Objet : Réponse concernant l'instruction d'une autorisation d'urbanisme
Villeneuve-d'Ascq, le 24/03/2020

Autorisation d'Urbanisme : PC0620732000001
Adresse : RUE DU FORTIN
ZAC ACTIPARC
62580 BAILLEUL-SIR-BERTHOULT
Référence cadastrale : Section ZB , Parcelle n° 379
Section ZI , Parcelle n° 203/.../251
Nom du demandeur : PLUENET STEPHANE

Département: **Pas De Calais**
 Commune(s): **Bailleul-Sir-Berthoult**
 Auteur : **MONEUSE Stéphane**
 PC062073200001

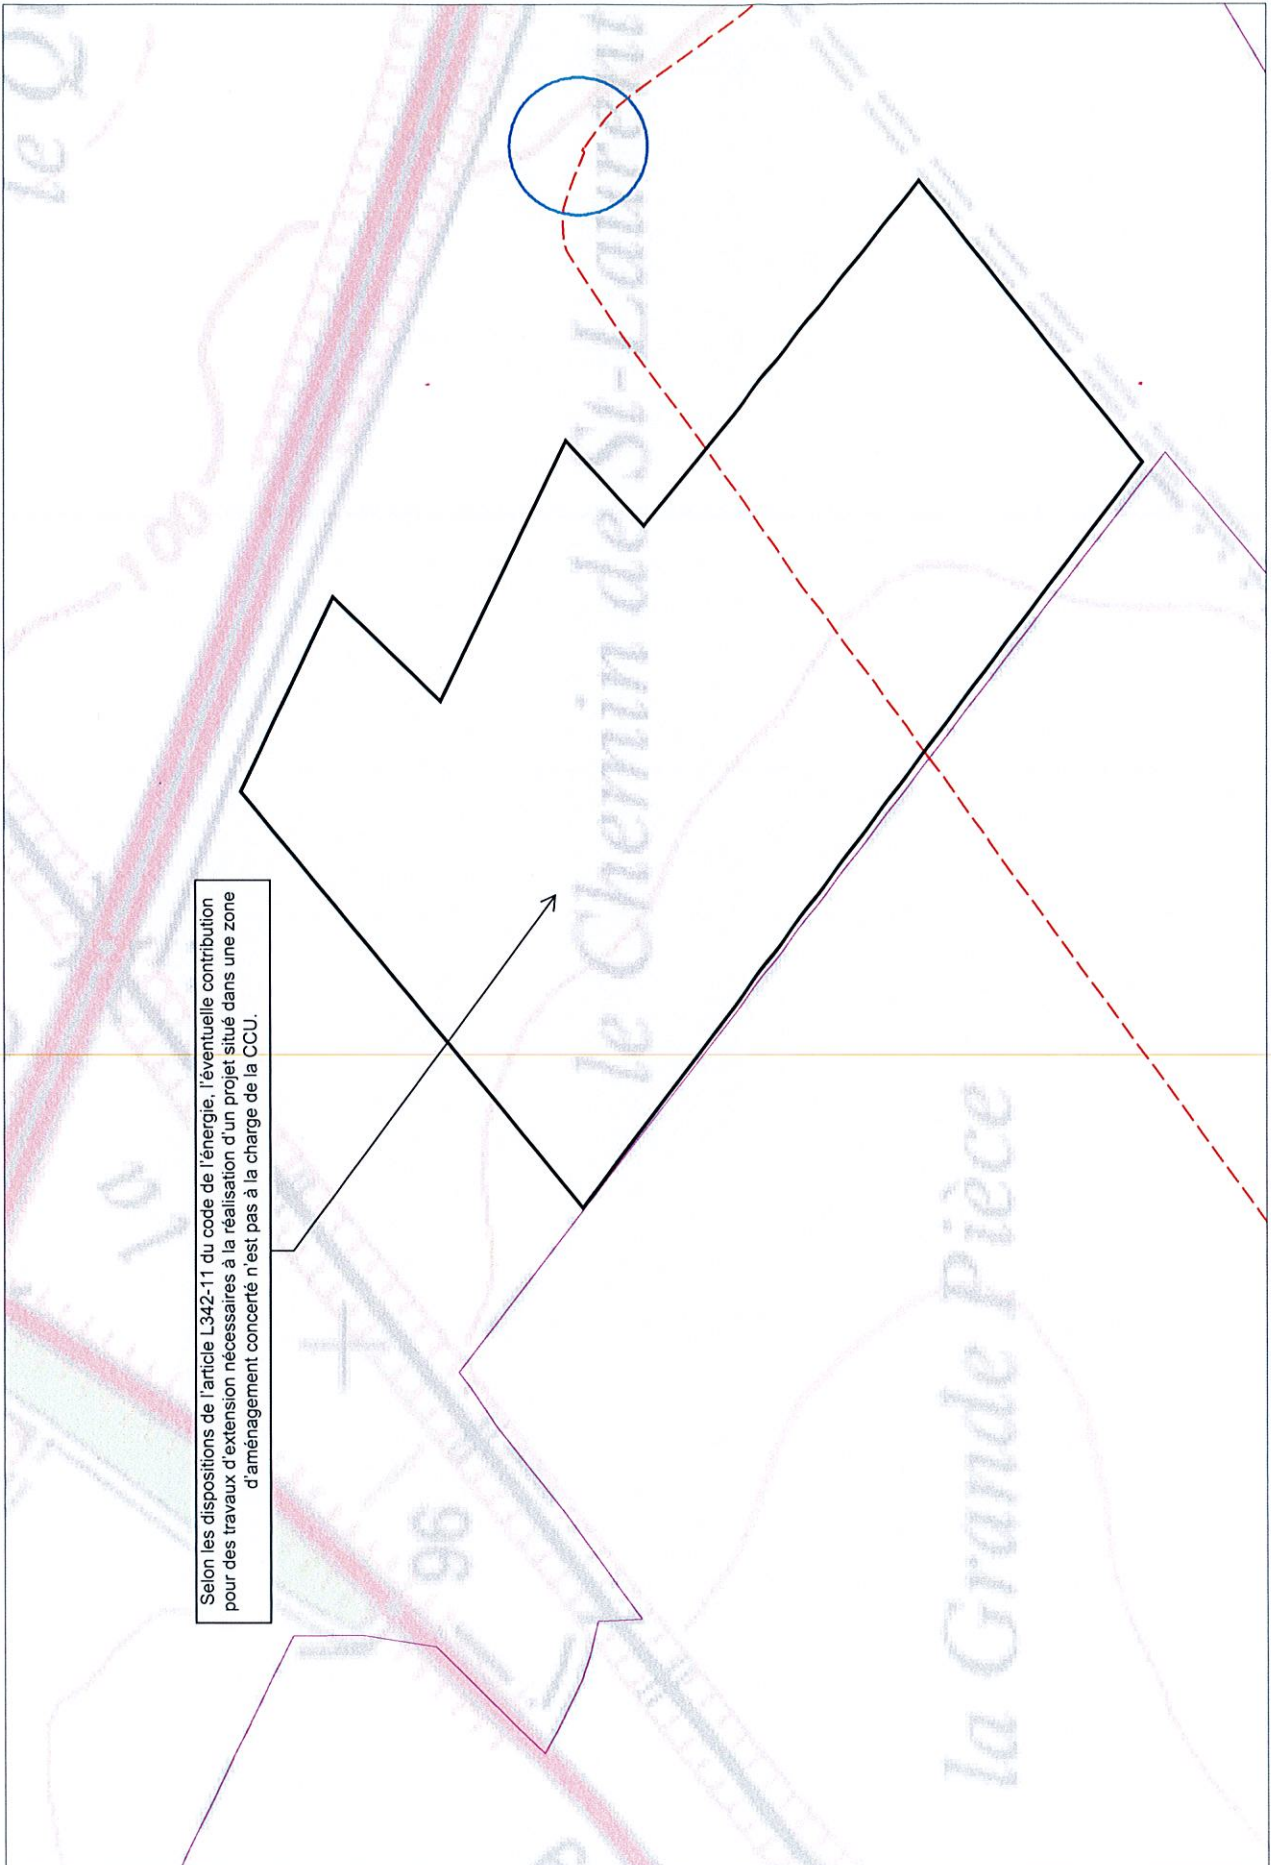
Nous tenons également à vous préciser que cette parcelle est surplombée par une ligne électrique aérienne ou traversée par un câble électrique souterrain, les constructions érigées sur ce terrain devront donc respecter les distances réglementaires de sécurité décrites dans l'arrêté technique du 17 mai 2001. Si ces constructions ne pouvaient se trouver à distance réglementaire des ouvrages, alors ceux-ci devront être mis en conformité. Dès l'acceptation de l'autorisation d'urbanisme, le pétitionnaire devra demander une étude à Enedis pour déterminer les solutions techniques et financières à mettre en œuvre.
